Verslag van onderzoek / Rapport de contrôle

Verslagnummer: N° de rapport:	227/2024/10/24/13	Datum van bezoek: Date de visite:	24/10/2024
Opdrachtgever: Donneur d'ordre:	rosier patrice Rue Louis Titeca 58 - 1150 BRUXELLES (WOLUWE-SAINT-PIERRE)	IK: CI:	/
Distributienetbeheerder: Gestionnaire de réseau:	Sibelga	Nr teller: N° compteur: Nr teller nachttarief: N° compteur tarif de nuit:	146/8358 EAN-nr: N° EAN: NC
Plaats van het onderzoek: Lieu du contrôle:	Rue Louis Titeca 58 bus NIV RDC - 1150 BRUXELLES (WOLUWE-SAINT-PIERRE)	RDC	
Eigenaar: Propriétaire:	ROSIER PATRICE Rue Louis Titeca 58 - 1150 BRUXELLES (WOLUWE-SAINT-PIERRE)		
Installateur:	INSTALLATION EXISTANTE	BTW/TVA:	/
Gebruikte interne procedure: Procédure interne utilisée:	F-ELS271/APP3 (Periodieke controle van 3 app op hetzelfde adres)

Onderzoek: / Contrôle:		Appartement		NIVEAU RDC	
Netspanning / Tension de réseau:	Meter / Bord verbinding / Liaison compteur-tableau:	Max. beveiliging / Protection max.:			
3x230V	4 x 10 mm ² XVB	32A			
Aardelektrode / Electrode de terre:	Pen/Piquets	8.41 Ohm	Isolatie / Isolément:	5.6 MOhm	Aantal verdeelborden / Nombre de tableaux: 2
Differentieelschakelaars / Interrupteurs différentiels:		Aan

RDC

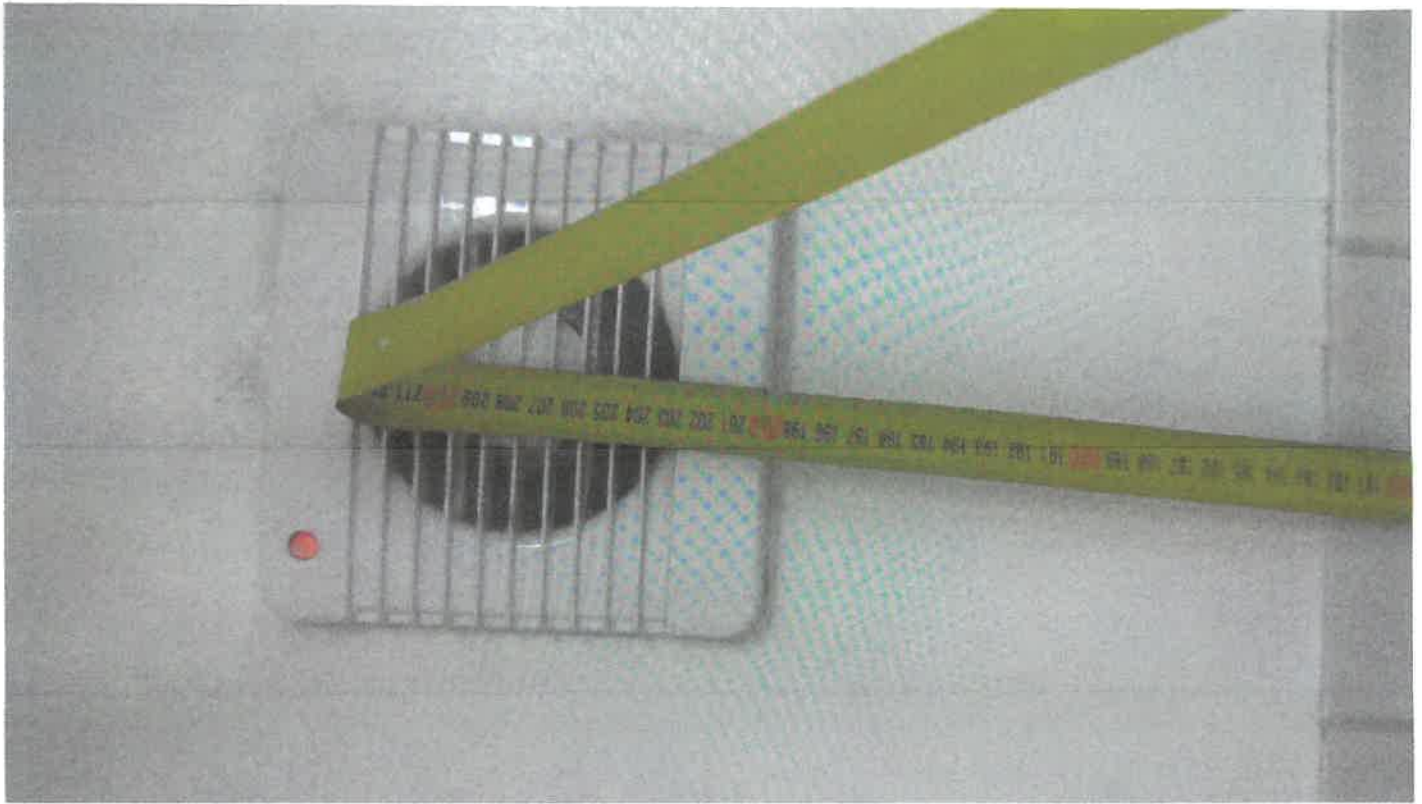
G3: Het gebruikte materiaal stemt niet overeen met de vereiste beschermingsgraad / G3: Le matériel utilisé, n'est pas conforme au degré de protection exigé - Extracteur dans la salle de douche volume de sécurité non conforme. Hauteur minimum 2.25m du sol fini.
I1: Algemene opmerkingen / I1: Remarques générales -
I2: Directe aanraking mogelijk / I2: Contact direct possible -
I3: Indirecte aanraking mogelijk / I3: Contact indirect possible -

- Schéma unifilaire et plan de position à jour conformément à l'installation actuel.
- La tension d'alimentation n'est pas indiquée clairement de manière apparente sur chaque tableau de répartition et de manœuvre.
- Indiquer la section, la nature des conducteurs et l'ensembles des circuits terminaux sur les schémas unifilaires et le nom et adresse du propriétaire
